SUS株式会社**アイテム品廃番と後継製品のご案内**

さてこのたび、『アルミパイプ構造材カタログ GF No.6』掲載の下記製品につきまして、既存アイテム品を廃番とし、代替製品を発売することとなりました。

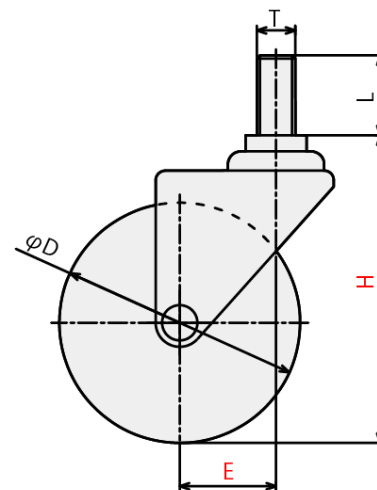
【変更点】

φ75 SUS オリジナルネジ軸キャスター(ブレーキ無)

現行型式	新型式
	GFN-617	GFN-667
D	φ75	
T	M12	
L	25mm	
H	96mm	95mm
E	30mm	28mm
質量	217g	245g
耐荷重	400N

φ75 SUS オリジナルネジ軸キャスター(ブレーキ付)

現行型式	新型式
	GFN-618	GFN-668
D	φ75	
T	M12	
L	25mm	
H	96mm	95mm
E	30mm	28mm
質量	318g	270g
耐荷重	400N

※いずれも現行型式と新型式でキャスターの高さが1mm異なります。ご注意ください。
